III/23739 Řevničov

Staničení silnice v km 21,770 - 23,557, délka úseku 1,787 km

1.3

Rekapitulace ZBV č. 1 dle Skupin 1, 2, 3, 4, 5

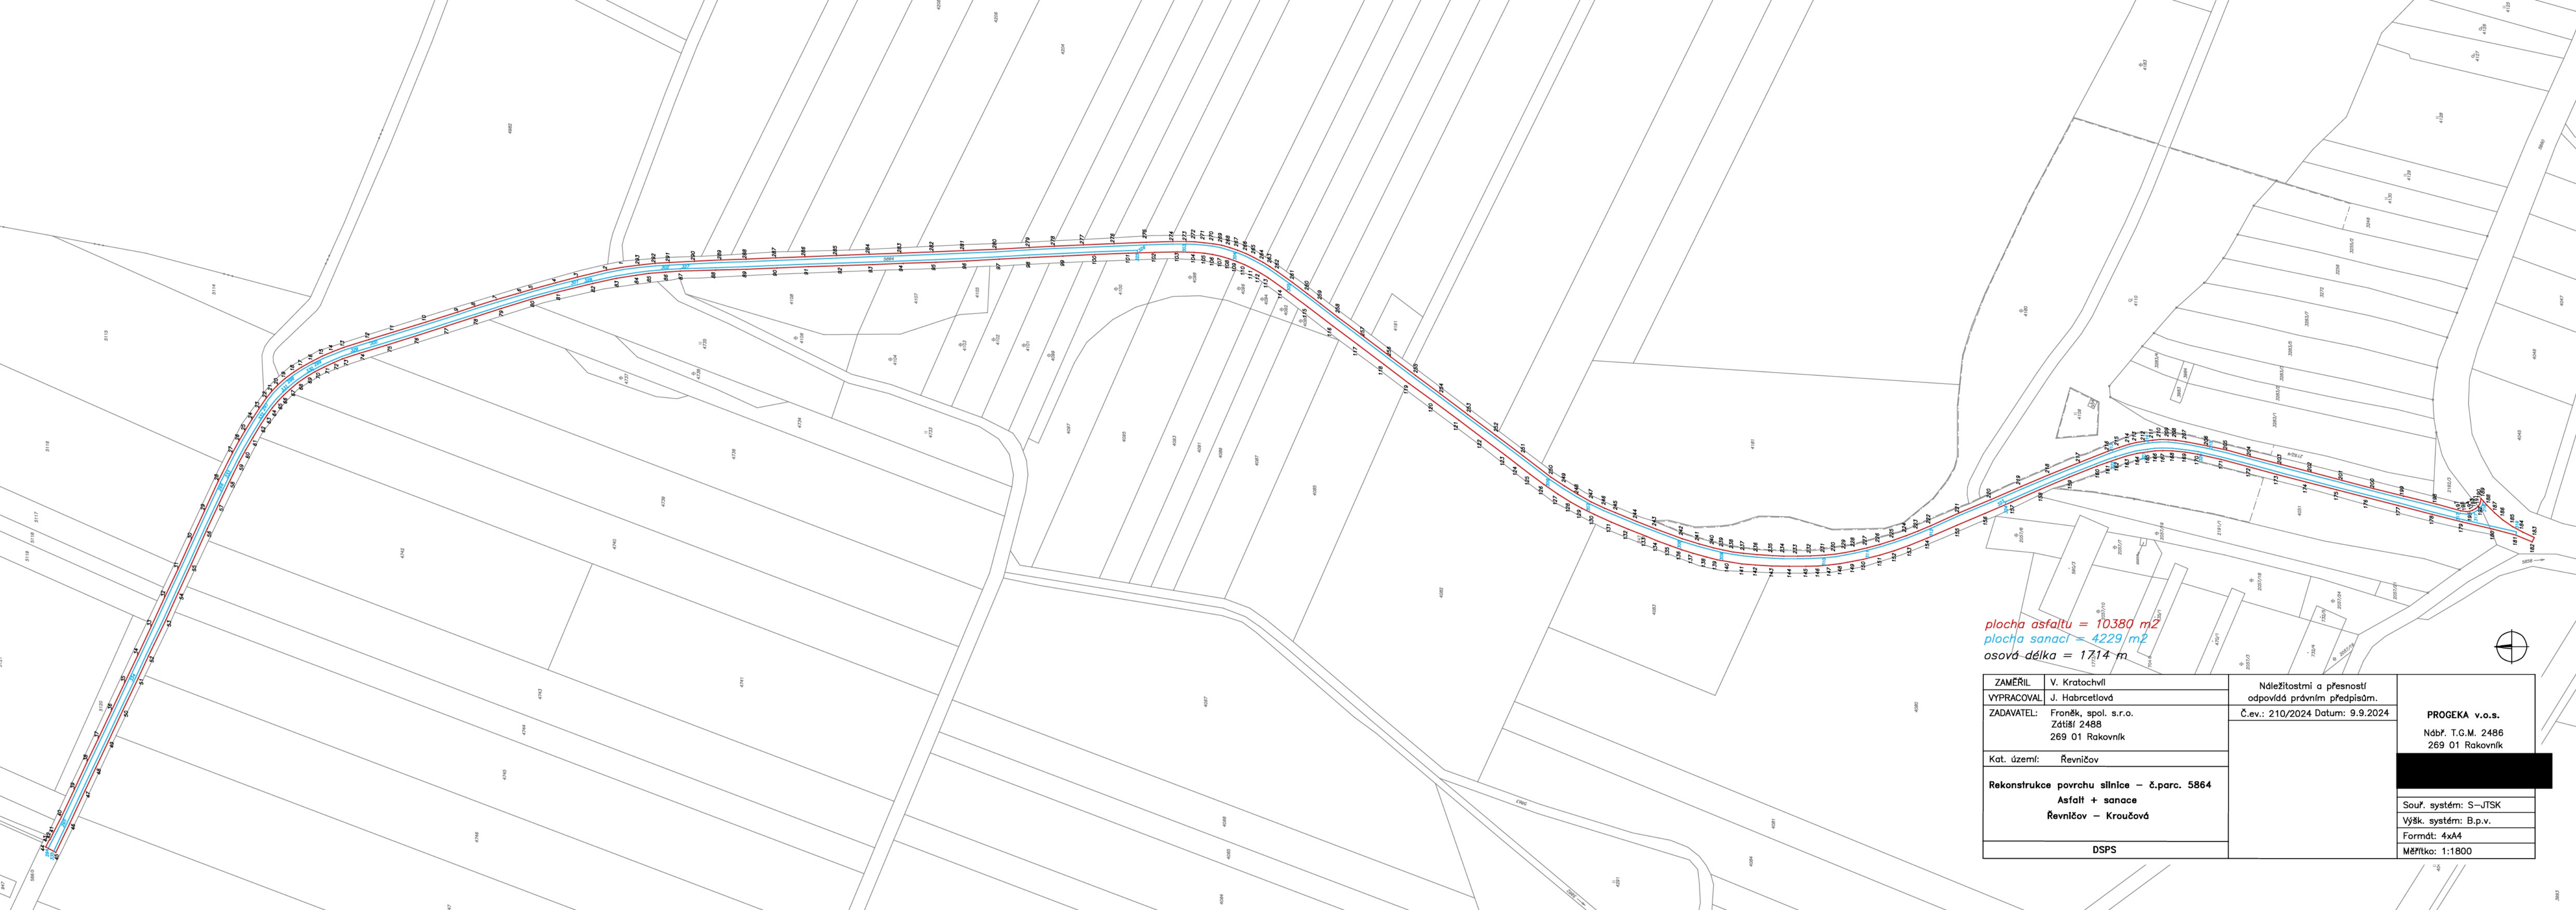
Po zaměření skutečného provedení stavby geodetem bylo zjištěno větší množství pokládky asfaltových směsí, tím pádem spojovacího postřiku a frézování povrchu vozovky + čištění vozovek samosběrem. Také bylo navýšeno množství u položky čištění krajnic a zpevnění krajnic. Oproti tomu bylo menší množství sanací, uložení odpadu na skládku a provedení VDZ barvou i plastem.

- Po geodetickém zaměření skutečného provedení stavby bylo zjištěno rozdílné množství pokládky asfaltových směsí, , oproti tomu bylo provedeno menší množství sanací, uložení odpadu a provedení VDZ

Na základě geodetického zaměření skutečného rozsahu provedených prací a dodávek na výše uvedené stavbě se konstatuje, že byl proveden větší rozsah asfaltových konstrukcí (pokládka asfaltových směsí, čištění po frézování, spojovací postříky, čištění a zpevnění krajnic). V průběhu stavby byl oproti předpokladu a výkazu výměr proveden menší rozsah sanací podkladních vrstev.

plocha asfaltu = 10380 m²
plocha sanací = 4229 m²
osová délka = 1714 m
